DODATEK Č. 2 KE SMLOUVĚ O DÍLO

Smluvní strany se dohodly na uzavření dodatku č. 2 ke smlouvě o dílo ze dne 15. 10. 2013 na akci „Revitalizace infrastruktury, střešních pláštíků budov, spojovací haly, hygienického zázemí Nové posluchárny a hlavního vstupu Farmaceutické fakulty v HK“, v rámci dotačního projektu „Revitalizace infrastruktury na FaF UK v HK“, reg.č. CZ.1.05/4.1.00/11.0254, který doplňuje a mění smlouvu o dílo v níže uvedených přílohách, odstavcích a člancích:

"Revitalizace infrastruktury, střešních plášťů budov, spojovací haly, hygienického zázemí Nové posluchárny a hlavního vstupu Farmaceutické fakulty v HK"

Doplnění kabelových rozvodů - napájení chladících jednotek

Tento výkres je důležitým doplňkem kromě KASTI, spol. s r.o.
 Použití může být jen ve souhlasu nebo podle přílohy
 daných této firmou.
 Změny budou sřídně souhlasit.

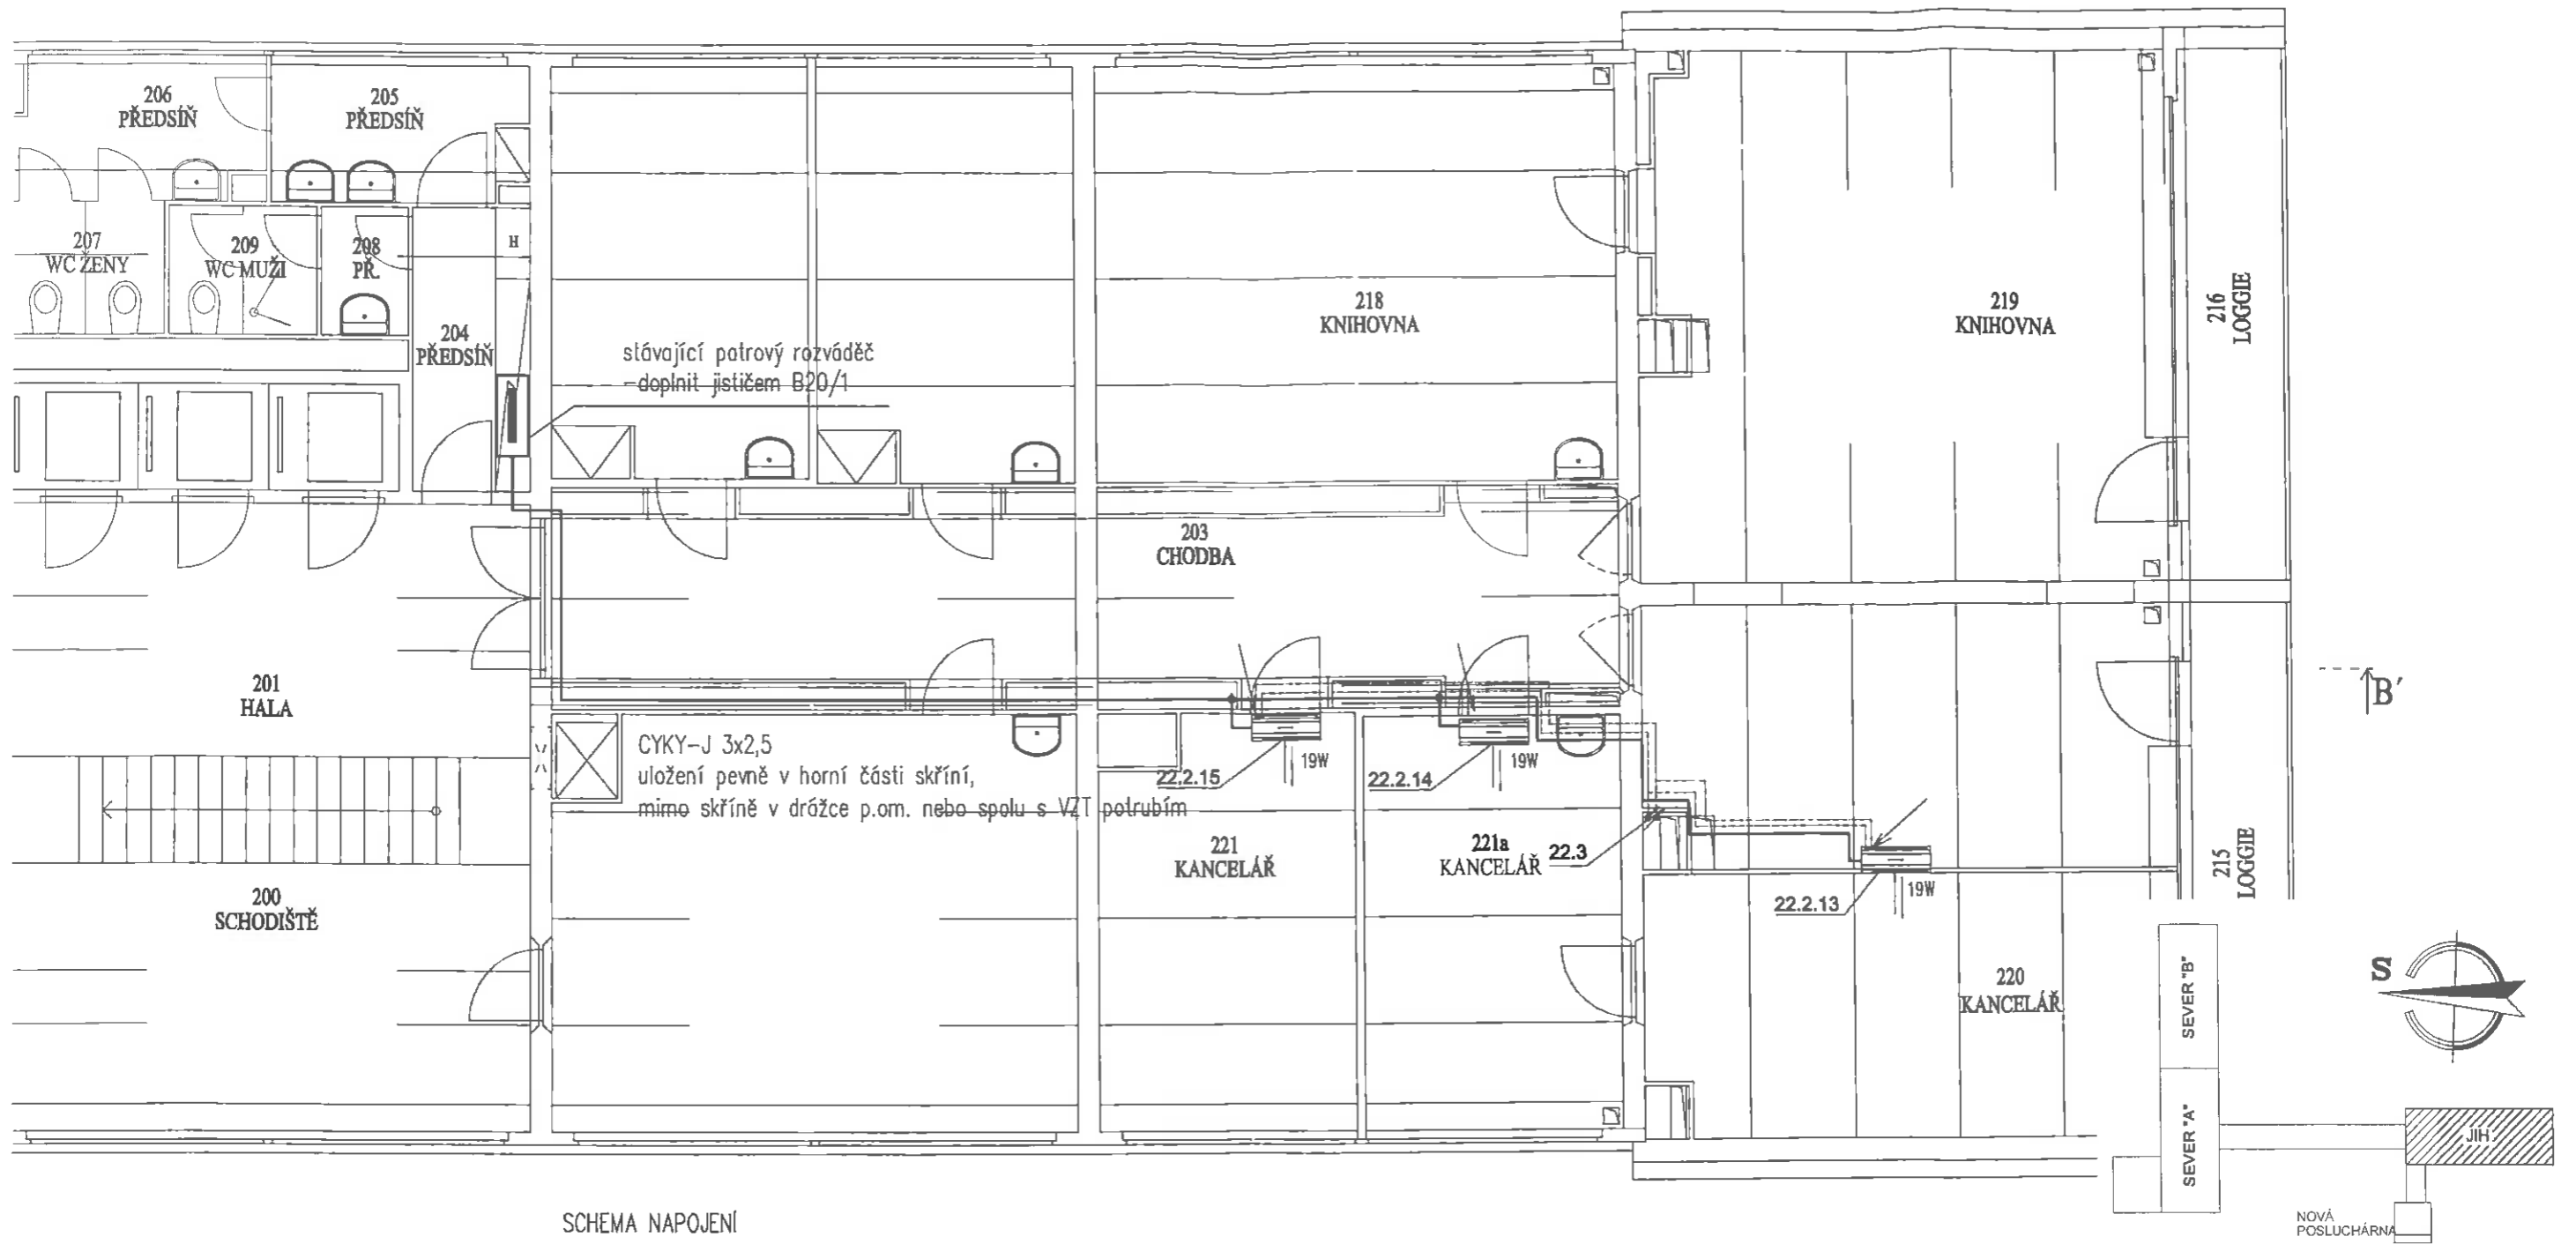
Vnitřní jednotky chlazení "VRV" v 2. až 9.n.p. budou napojeny vývody ze stávajících patrových rozváděčů umístěných v každém patře v chodbě na toalety. Do každého příslušného patrového rozváděče se osadí jistič char.C, kabel pro napájení VRV bude ukončen v nejbližším místě pro cca 3 jednotky v univerzální krabici a z této krabice se samostatně dopojí jednotky VRV. Kabely jsou od rozvaděče k VRV jednotkám vedeny v chrániče v horním prostoru chodbových vestavěných skříní a v souběhu s rozvody chlazení.

Napojení VRV jednotek do stávajících rozvodů není možné provést v každé místnosti, kde bude jednotka instalována.

Z důvodu přehlednosti je zvoleno provést samostatné napájení VRV jednotek z jednotlivých patrových rozváděčů.

Vnitřní jednotky „VRV“ v 2. až 9.n.p. budou napojeny vývody ze stávajících patrových rozváděčů.

Pro napojení vývodů budou do rozváděčů nainstalovány jističe C10/1, viz výkresová část.

Napojení jednotek se provede kabelem CYKY-J 3x2,5 ukončení v univerzální krabici, odkud budou napojovány jednotlivé VRV jednotky.

DETAIL 2 - ÚPRAVA	1:4
-------------------	-----

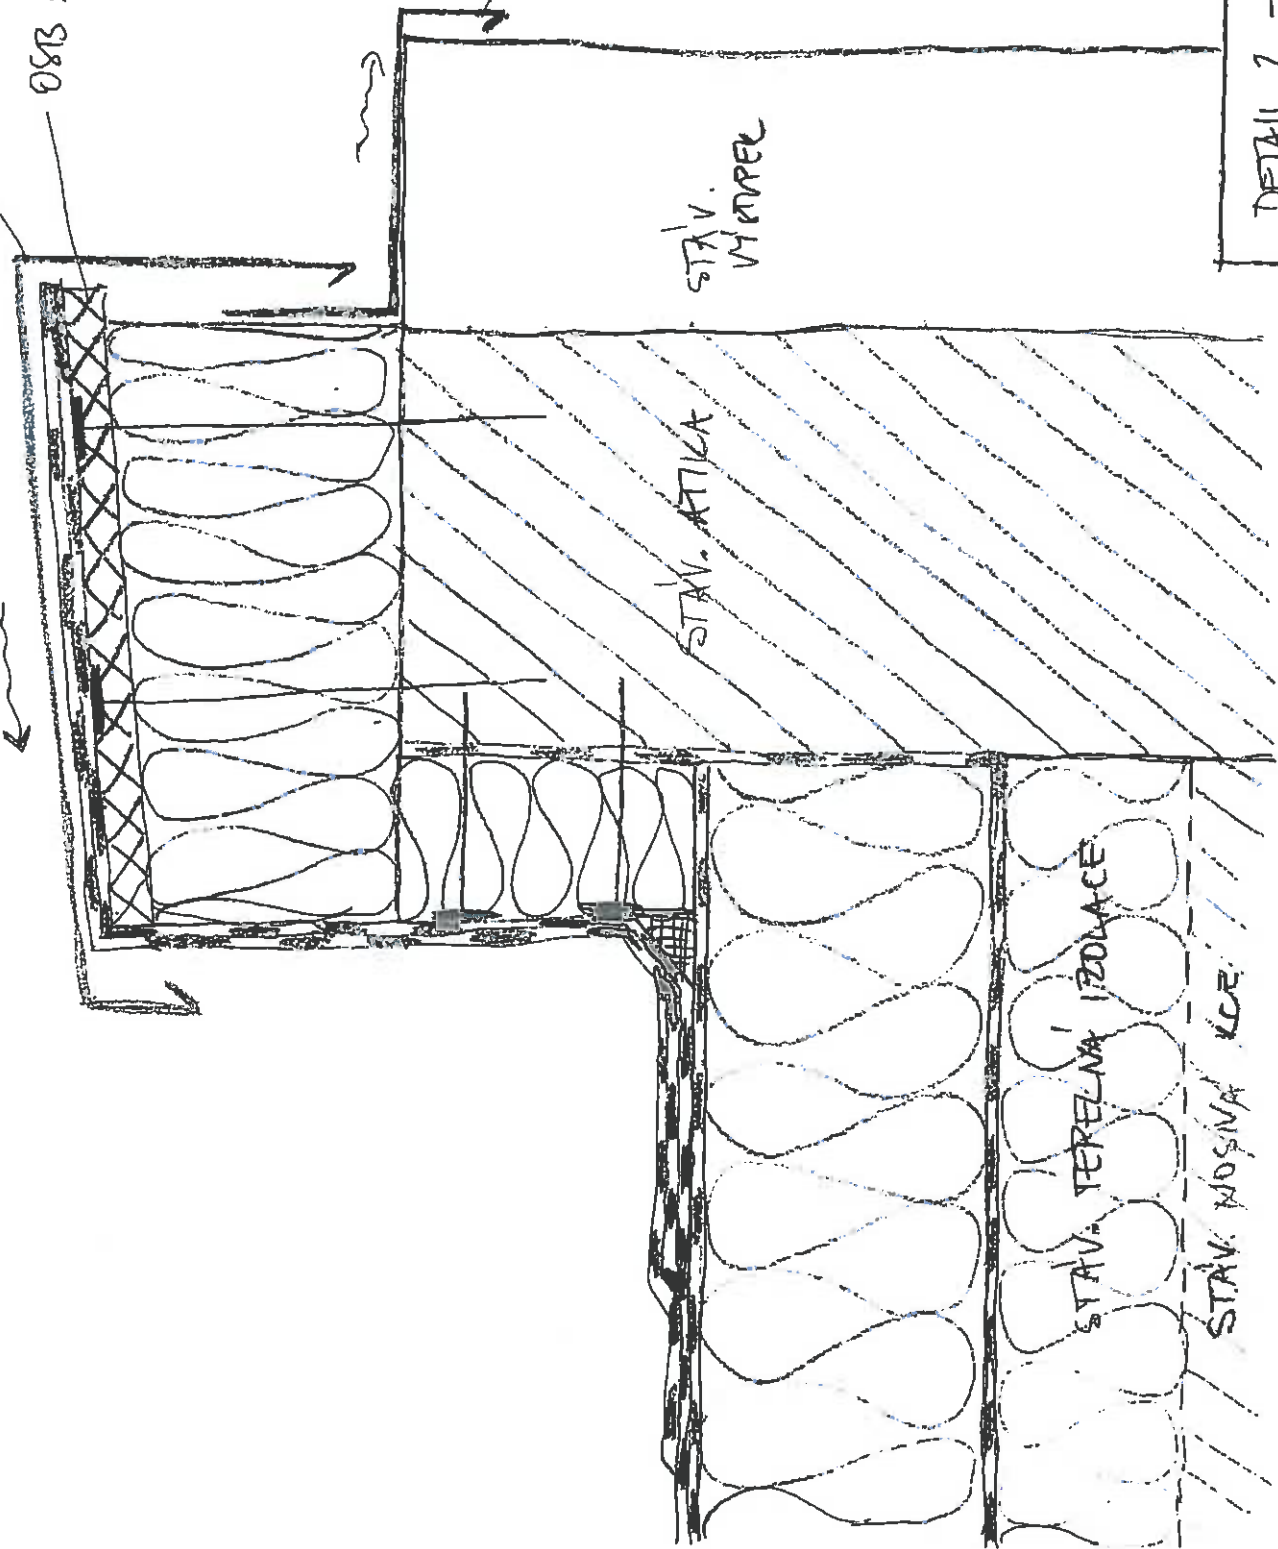
Zhotovitel po demontáži původního oplechování konstatoval, že spádové betony jsou v havarijním stavu. Betony jsou v mnoha místech nesoudržné s podkladem. Vzhledem k pracem probíhajícím v zimním období se nedoporučuje provedení nového spádového betonu atiky.

Na základě výše uvedených skutečností je navrženo odstranit betonovou podkladní vrstvu v havarijním stavu a nahradit jí novou spádovou vrstvou z tepelné izolace XPS tl. 200 mm mechanicky kotvenou přes OSB desky do podkladní vrstvy. S ohledem na provedené úpravy musí být provedena záměna klempířských prvků.

OPLÁŠTĚNÍ
ROZVODŮ ZE SDK

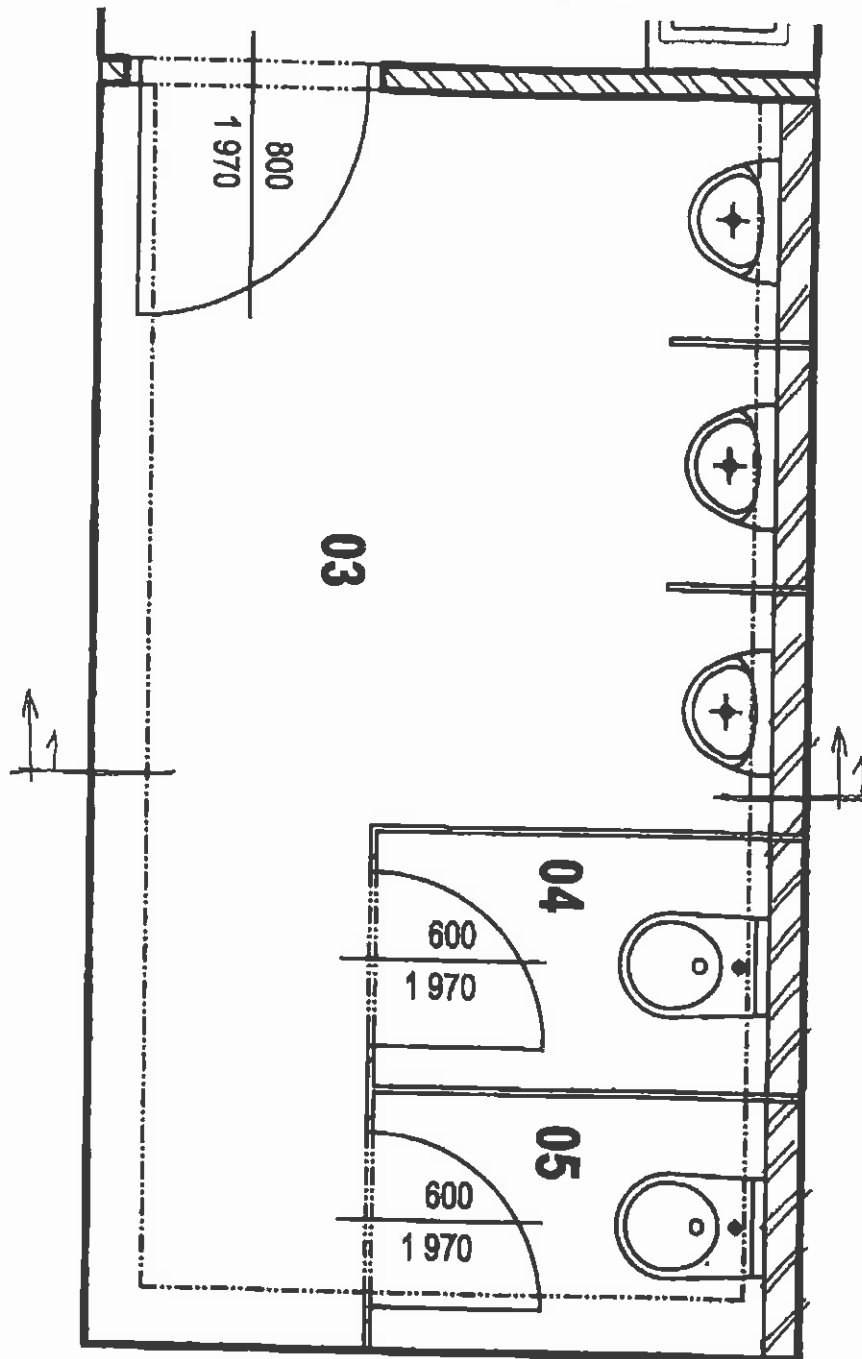
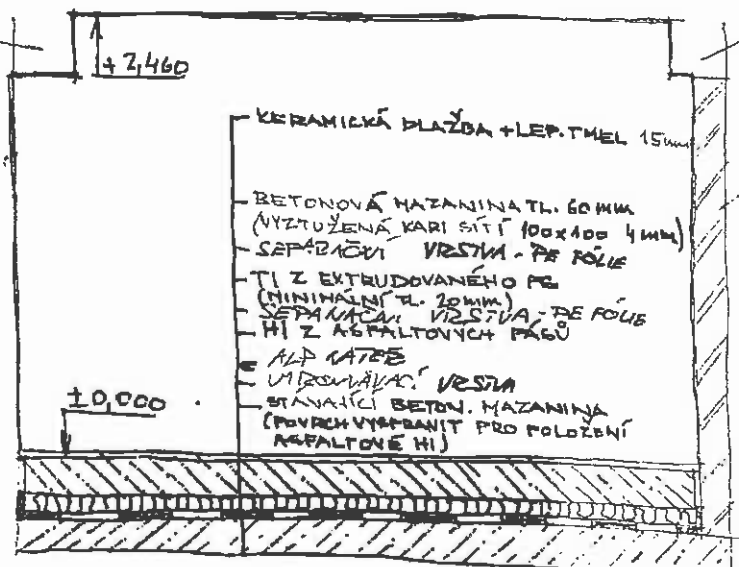
Stavba při odstraňování stávající dlažby zjistila, že podklad je nesourodý, drtí se a drolí! Pro provedení pokládky nové dlažby tak zůstal naprosto nevyhovující podklad a při postupném tozkřívání podlahových vrstev za účasti TDI a objednatele, jsme zjistili, že i další podlahové vrstvy jsou ve velmi špatném technickém stavu. Důvodem je původně špatné řešení detailů i nedostatečná kvalita použitých materiálů. Skladba podlahy: rozpraskaný beton s pletivem, kusy PVC fólie, EPS s jednostranně nalepenou cementoštěpkovou deskou, kusy hydroizolace s neprovedenými detaily.

Projektant navrhnul odstranění dlažby z důvodu zachování shodné nivelity se vstupní chodbou, kde zůstává původní kamenná dlažba. Dokumentace skutečného provedení neobsahovala detail skladby podlahy, projektant předpokládal vzhledem ke stáří budovy (1979), že betonová podkladní vrstva bude v pořádku, jelikož při místní prohlídce nebyly zaznamenány žádné poruchy podlahy. Nebyl tak důvod vyžadovat provedení destrukční sondy do podlahy. V tomto případě se toto jevilo jako bezdůvodné, nevhodné vzhledem k tomu, že by se zpětně opravovaly do původního stavu dlažby, které již nejsou na trhu.
